[29] [통보] 사항

1. 제 목 : 피난층 계단실 방화문 설계오류 사전검토 미흡
2. 조치부서 : ○○지역본부
3. 관 련 자 :
4. 내 용 :

[그림 3] 피난층 계단실 방화문 적용기준 (계단실 통과형)

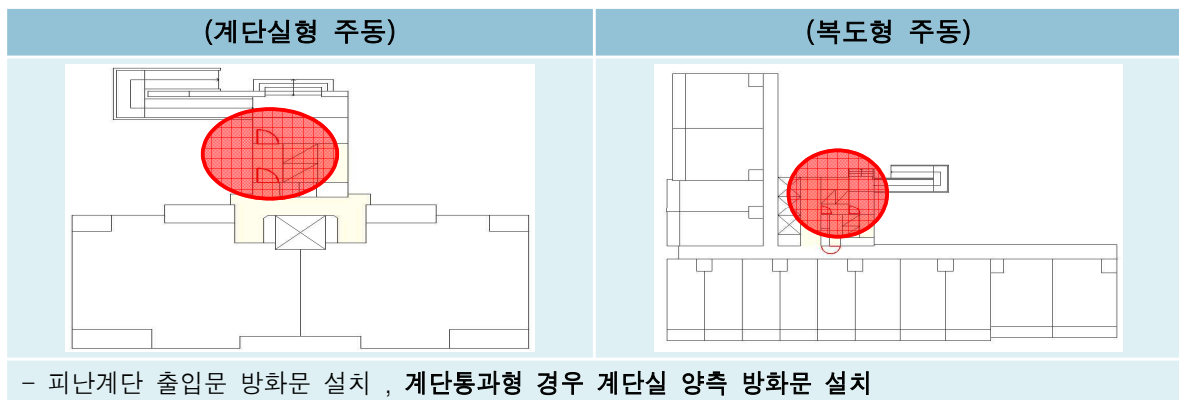
우리 公社에서는 '15. 10월 그간의 종합감사 지적사항 등을 반영하여 피난층 방화문 설치기준 개선(안)⁴⁶⁾을 시행한 바 있으며, 해당 방침에 따르면 피난층의 계단실이 부득이 하게 통과형으로 설계된 경우 [그림 3]과 같이 계단실 양쪽에 갑종방화문을 설치토록 규정하고 있다.
